SERVICE INFORMATION SI 9/76 A

(This information replaces SI 9/76 from 1.3.76)

STUDER A67

S.I. 9/76 . 1

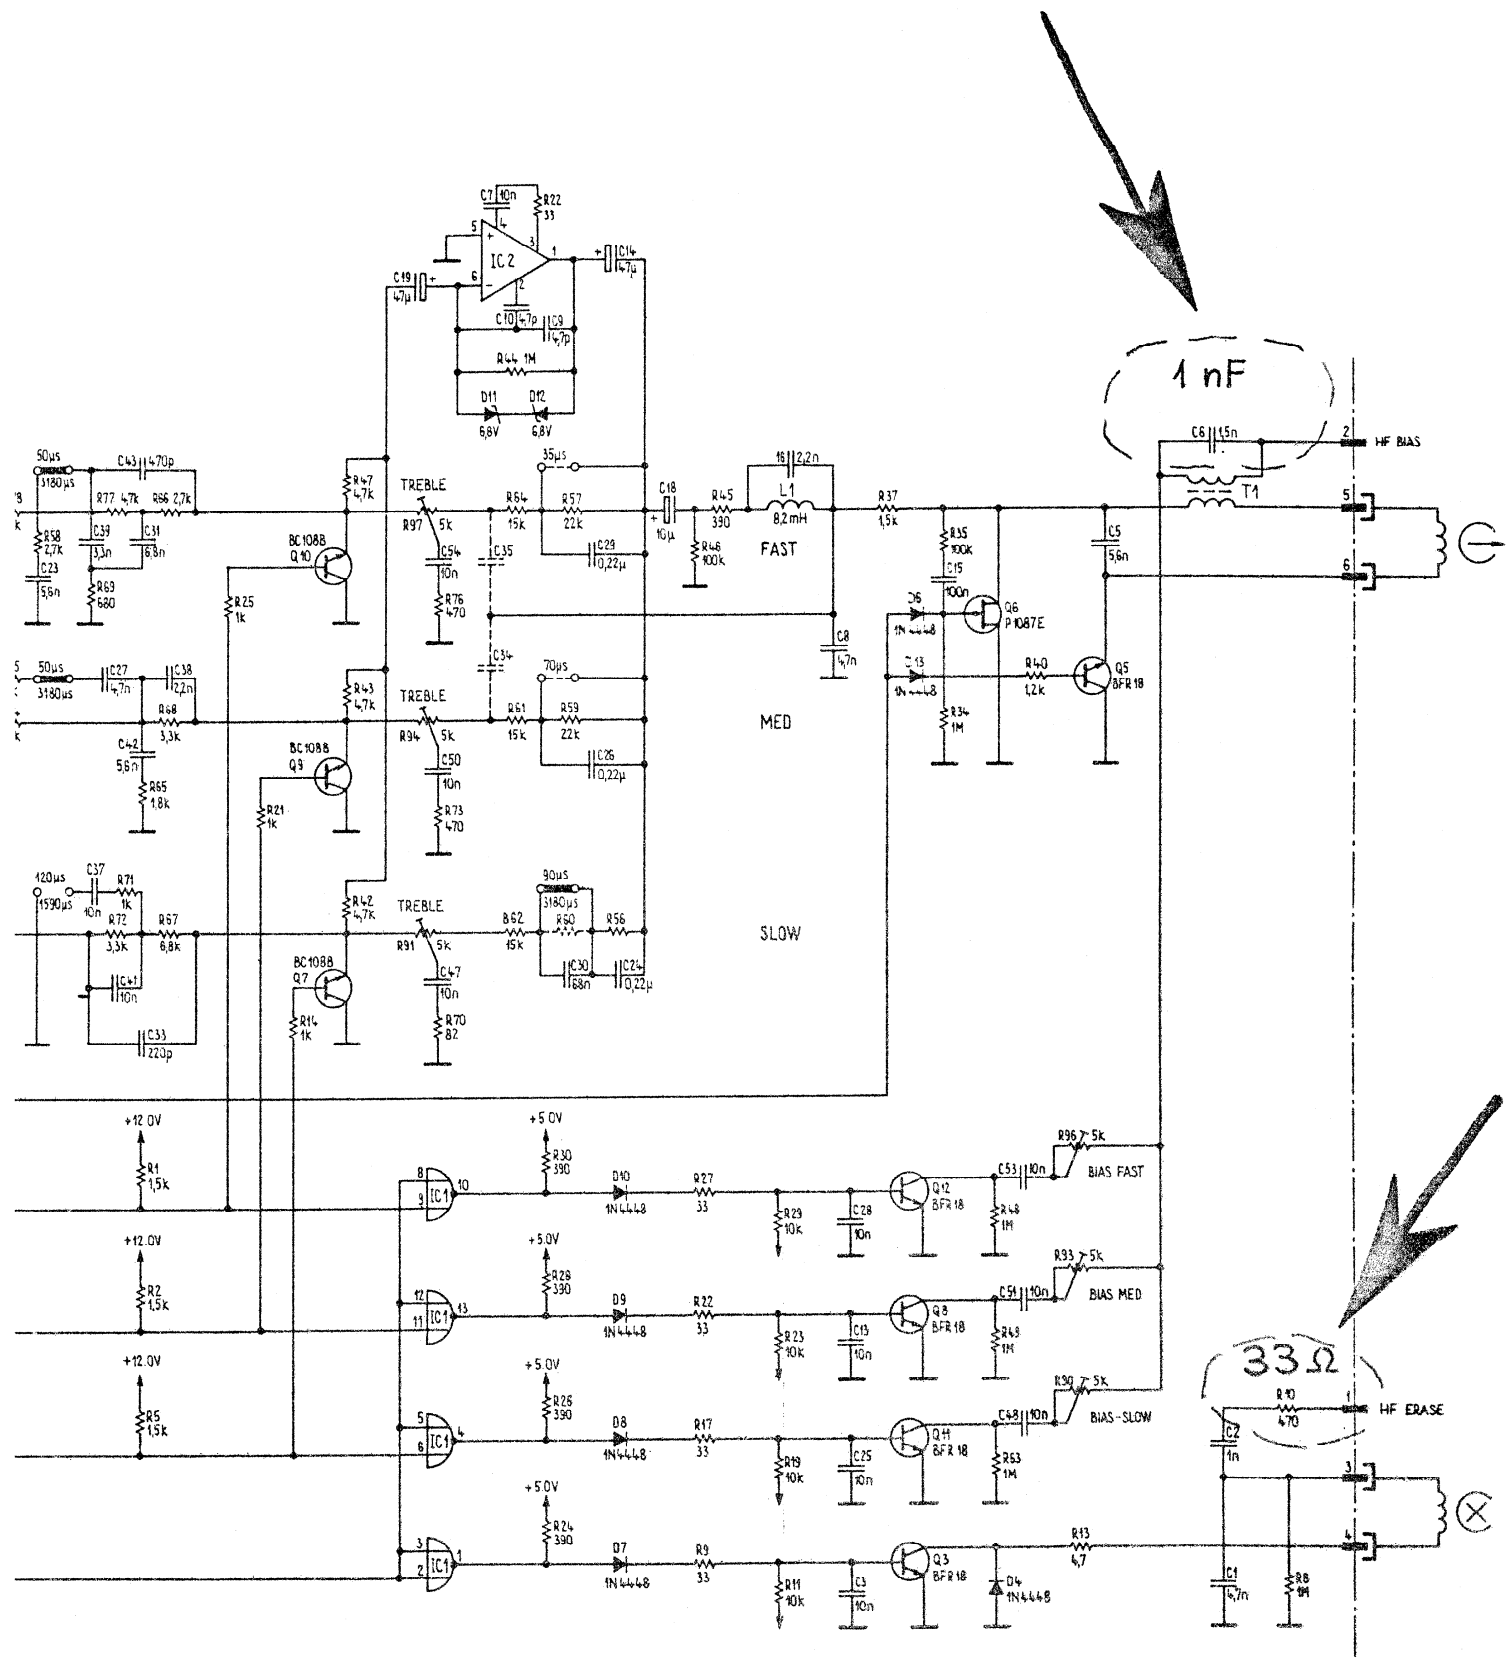
There are some circumstances, where the level control range is not sufficient. The control range can be corrected by replacing the following items:

C 6	1,5	nF	Nr. 59.32.1152	will be replaced by
	1	nF	Nr. 59.32.1102

2. R 10 470 Ohms Nr. 57.02.5471 will be replaced by
 33 Ohms Nr. 57.02.5330

(In case of thermal overload). After the replacement of R 10 to 33 Ohms a readjustment (see point 3) is needed.

S.I. 9/76.3

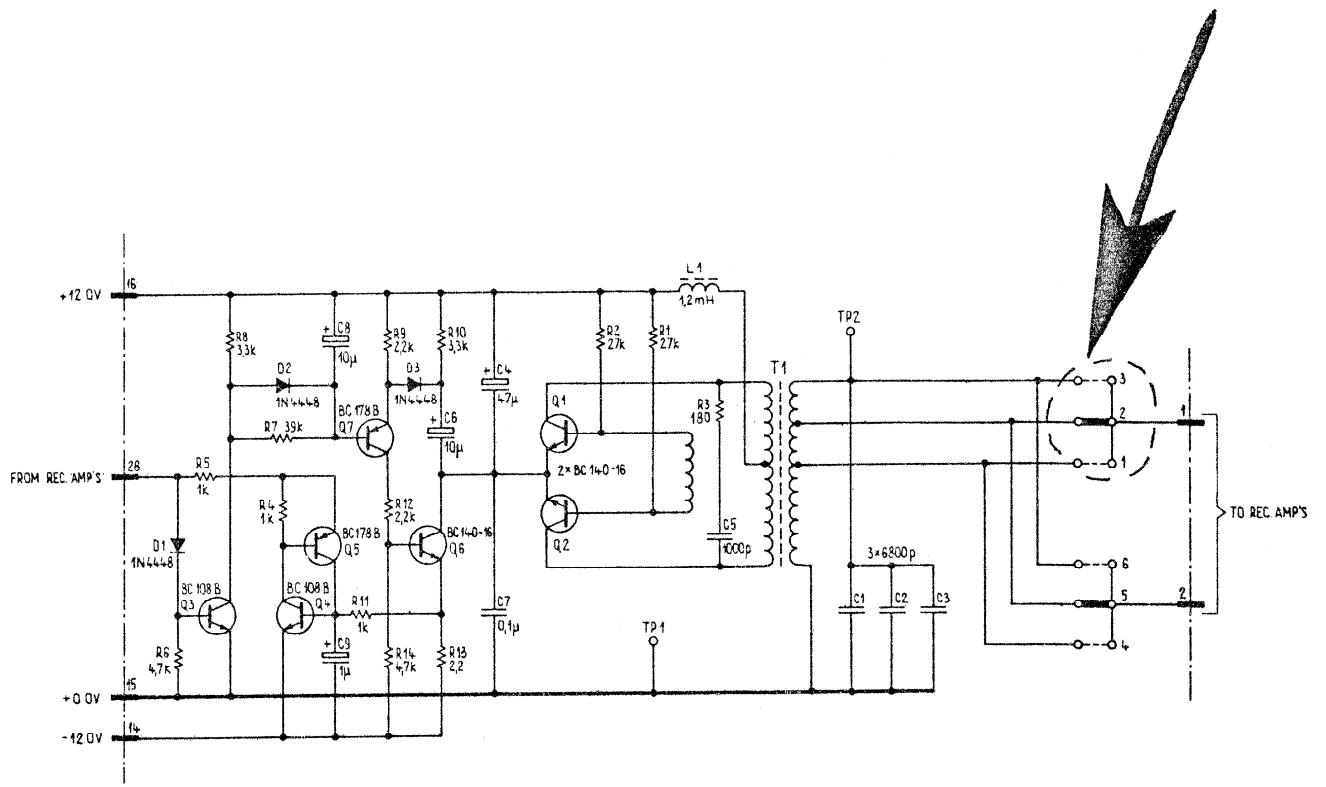
- 3.1 In a machine equipped with a full track erase head the grey or black jumper plug has to be moved to position 2.
- 3.2 Ckeck the oscillators frequency and adjust.
- 3.3 Measure the erase efficiency.
If you can't get the specified level, change the jumper plug to position 3 to get the appropriate level.

1.067.742

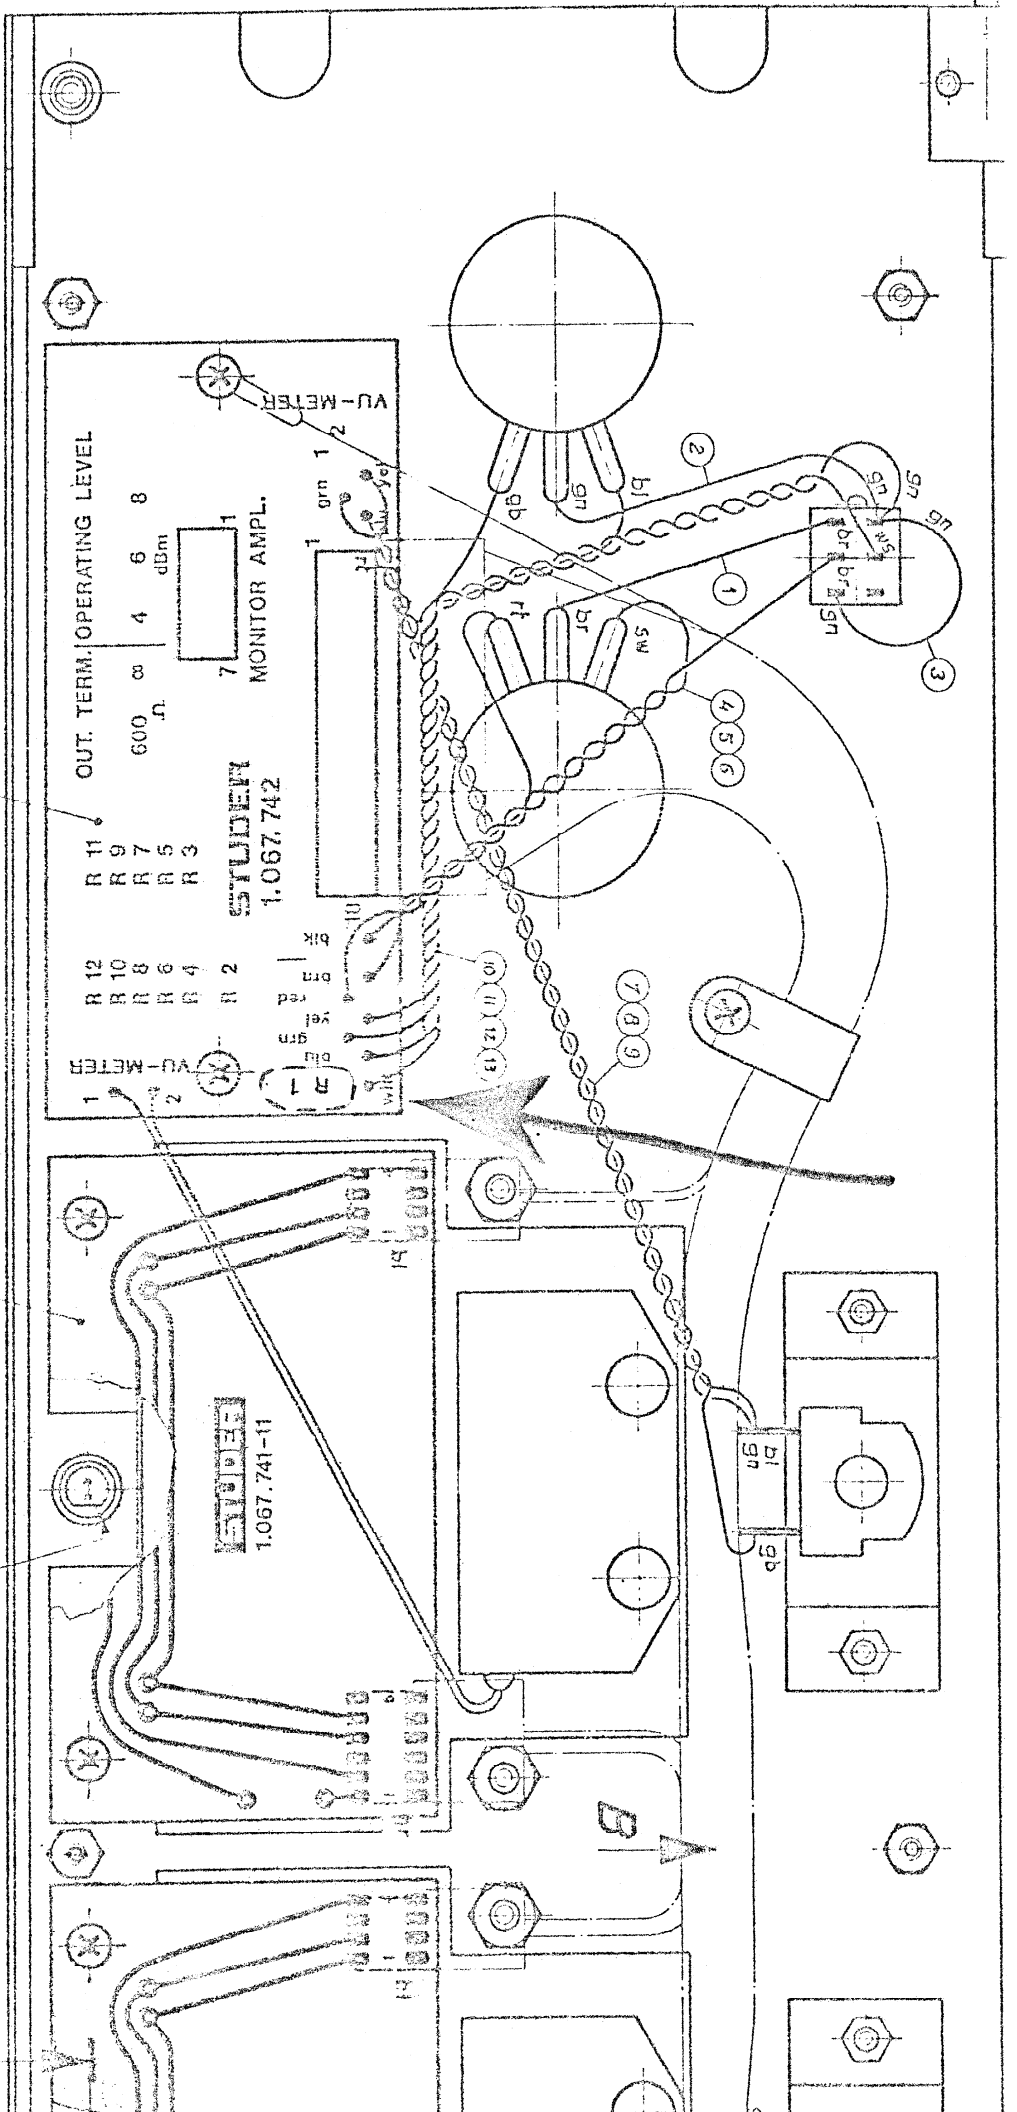
If switching (the lever switch) input to repro produces a "jump" of 0,8 dB you shall replace R 1 33 kOhms by a resistor of

10 kOhms Nr. 57.41.4103 or

Nr. 57.11.4103

11.75 S.I. 9/76.4

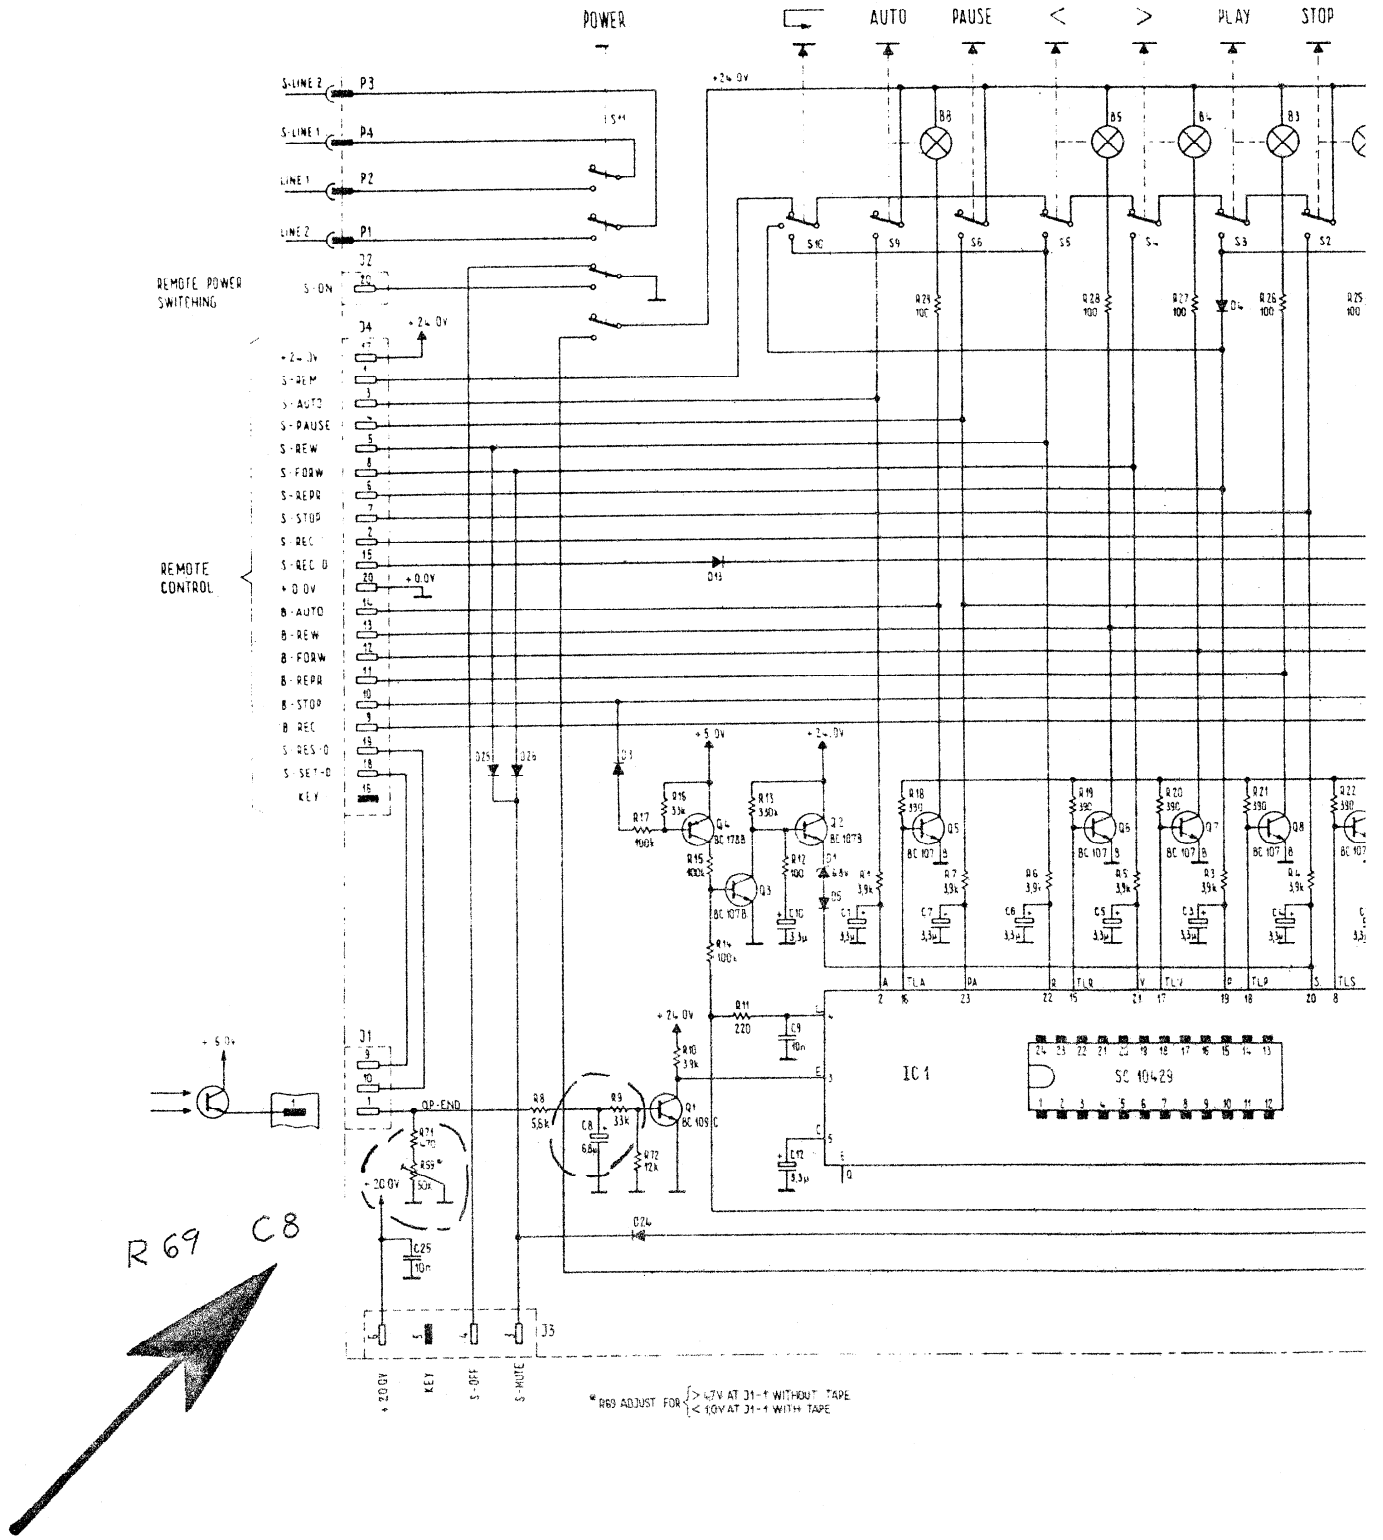
By measuring dc voltage on printed circuit contact Nr. 1 you will note on the opto electronic tape end switch by using

clear or without tape	>4,2 Volts
dark	<1,0 Volt
yellow leader tape	2-3 Volts

Condenser C 8 (6,8 uF) replace by 3,3 uF.

The end switch sensitivity can be adjusted on potentiometer R 69* 50 k Ohms. If the potentiometers range isn't sufficient, shift the end-switch lamp-holder.
